## 規格變更通知

## SmartAXIS 系列 FT1A 型可程式控制器 Pro/Lite

3. 銘版  
以 FT1A-H40RC 為例  
<本體銘版>

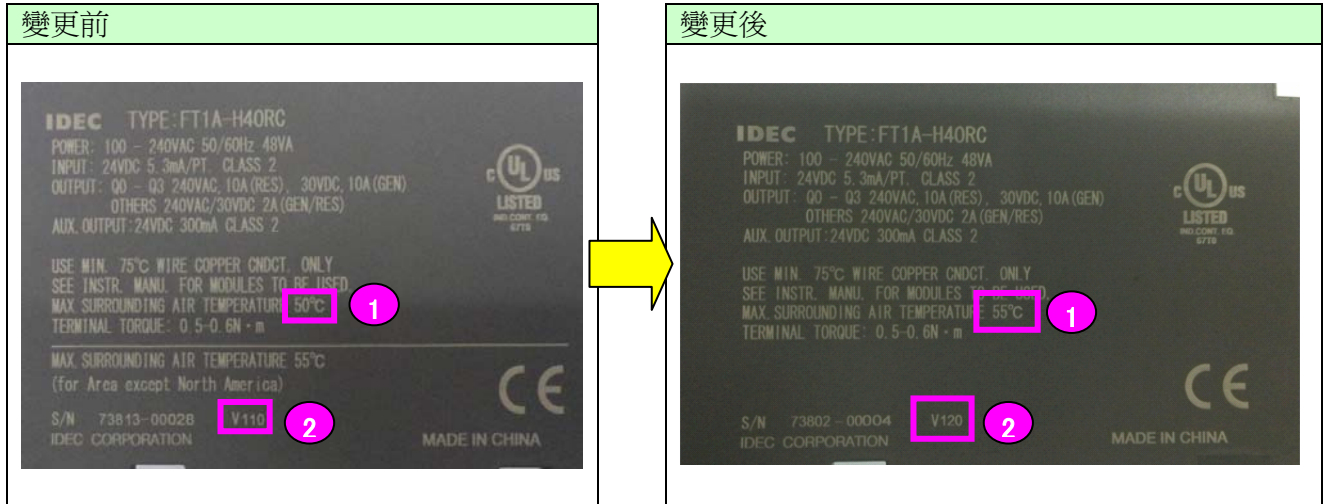
①50° 變更為 55°

②硬體從 V110 變更為 V120

<個裝盒標籤>

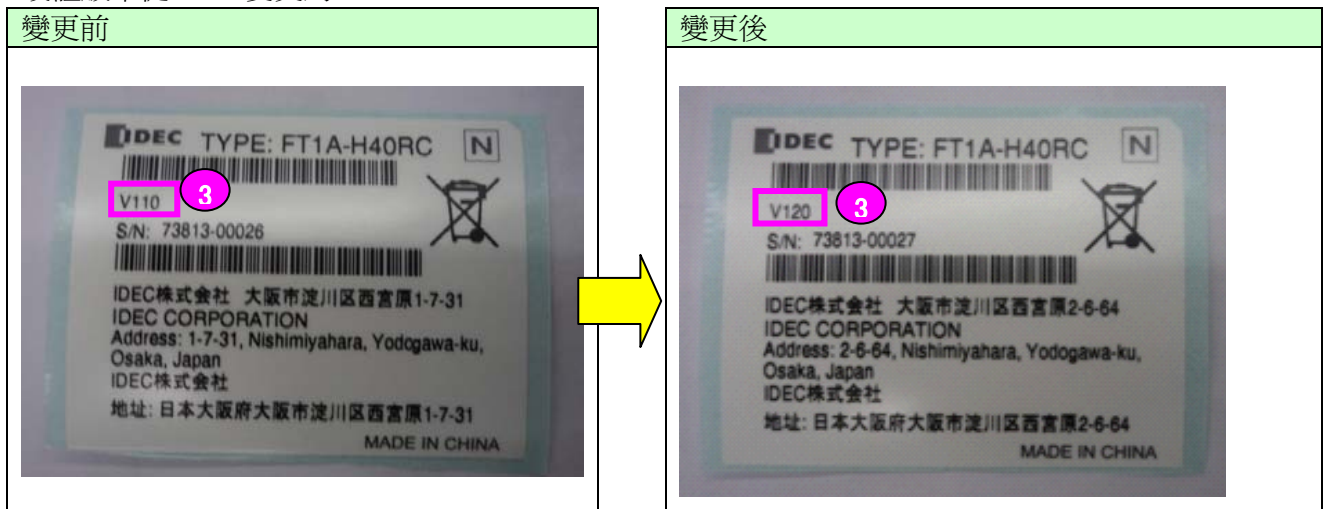
③硬體版本從 V110 變更為 V120
